INFORME N° 0627-2022/MEM-DGAAM-DEAM-DGAM

Asunto : Evaluación de la Séptima Modificación del Estudio de Impacto Ambiental Semidetallado (EIASd) del proyecto de exploración minera "Marcobre", presentado por Marcobre S.A.C.

Figura 1. Esquema de las plataformas

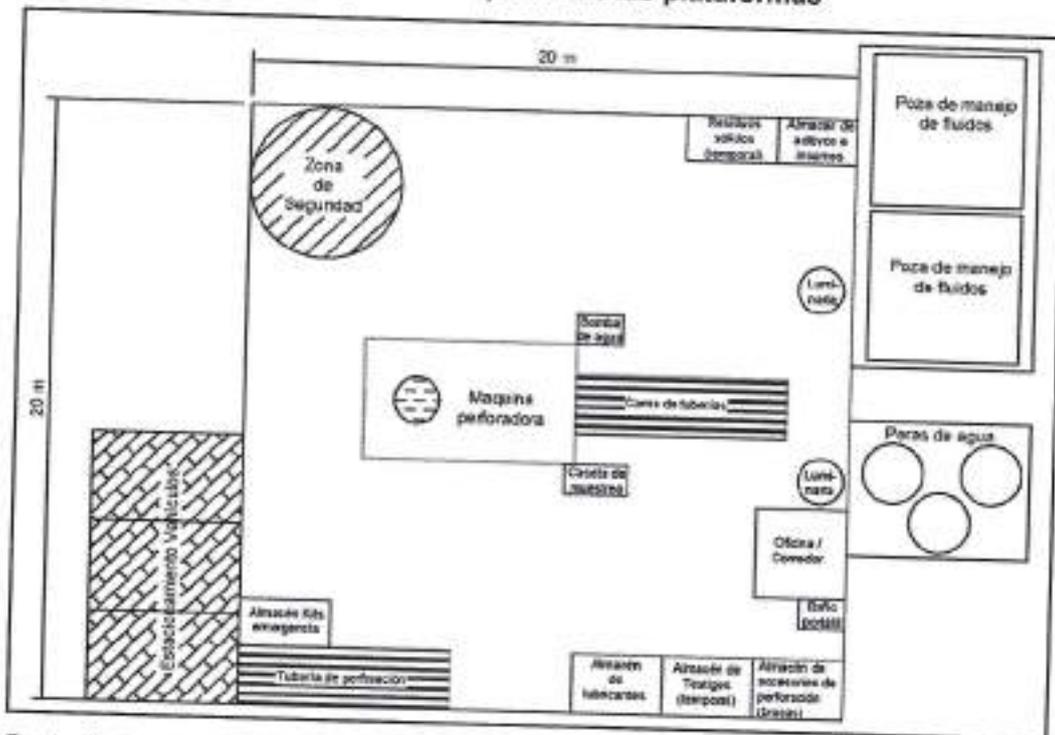
Observación N°16. En el ítem 2.10.1.1 (Áreas a disturbar y volumen de material a remover), Tabla 2.10.1.3 (Área a disturbar y suelo a remover),

- El titular minero consideró las dimensiones (ancho=28,5 m, largo=28,5 m, profundidad=1,00 m) para las plataformas de perforación y pozas de fluidos, lo cual, difiere de las dimensiones de la plataforma y pozas presentadas en la Tabla 3 (Características de los componentes en etapa de construcción) del Capítulo 1 Resumen ejecutivo. Al respecto, el titular minero deberá diferenciar los cálculos (área disturbar y volumen a remover) de las plataformas tanto para perforación diamantina como para perforación aire reverso, replantear la cantidad de pozas de sedimentación, ya que, se está asumiendo que las 700 plataformas de perforación son diamantinas. Por lo cual, se deberá actualizar la información donde corresponda.

Observación N°18. Respecto del ítem 2.10.2.2 (Distribución de plataformas)

Respuesta.- El titular minero señaló que las dimensiones de las plataformas son 20 m x 20 m, mientras que las dimensiones de las pozas son 5 m x 5m. En ese sentido, considerando un buffer de 3,5 m para situaciones no previstas, el área total a disturbar por el área que comprende la plataforma y las pozas es de 28,5 m x 28,5 m.

Respuesta.- El titular minero presentó el Gráfico 2.3 (Esquema de plataforma de perforación diamantina) y Gráfico 2.4 (Esquema de plataforma de perforación aire reverso); asimismo, describió las instalaciones que se encuentran dentro de las plataformas de perforación (diamantina y aire reverso).

Respuesta.- En el ítem 2.10.2.2 (Distribución de plataformas), el titular minero indicó que utilizará dos (02) pozas de lodos y una (01) pera (tanque de agua) por plataforma de perforación diamantina.
